SERVICE-INFO

Häiritsevää ääntä moniurahihnan kierron alueella

Mallit: Corsa C od 2004
Corsa D od 2007
Tigra B od 2004
Agila od 2004
Meriva od 2004
Combo od 2004
Astra-H od 2005

Moottorityypit: C13DT, Z13DT,
Z13DTJ, Y13DT,
Z13DTH

Kuva 1: Alkuperäisosan korvaaminen

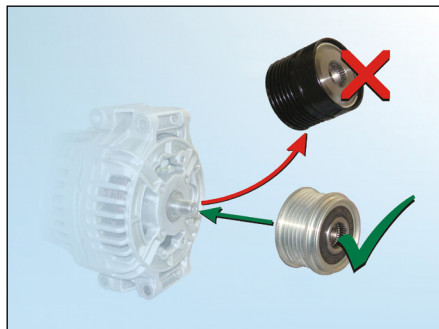
Edellä esitetyissä ajoneuvoissa joissa on DENSO - laturi, tulisi alkuperäinen laturin vapaapyörä korvata muutetulla INA vapaapyörällä (**ks. kuva 1**). INA tarjoaa laturin vapaapyörää myös ajoneuvoihin joissa on VALEO - laturi.

Kuva 3: Laturin vapaapyörien 535 0063 10 (VALEO) ja 535 0151 10 (DENSO) erot.

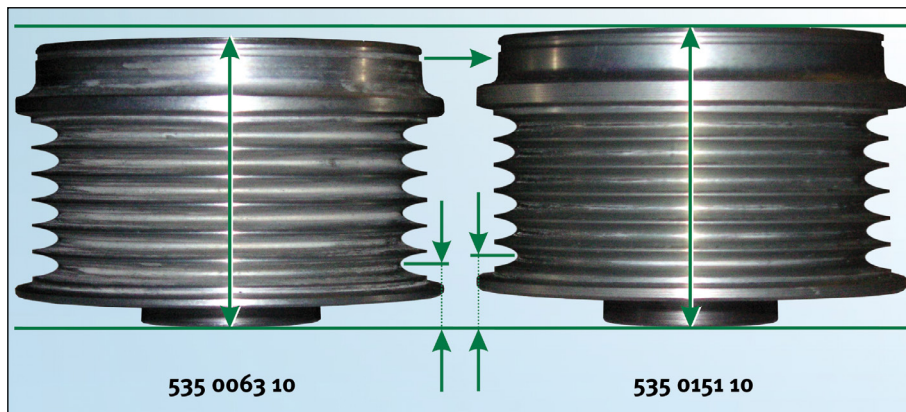
Laturin vapaapyörät tuotenro INA. 535 0063 10 ja 535 0151 10 eivät juuri eroa toisistaan ulkonäöllisesti. Valinnassa tulee huomioida niiden pienet eroavaisuudet (**ks. kuva 3**).
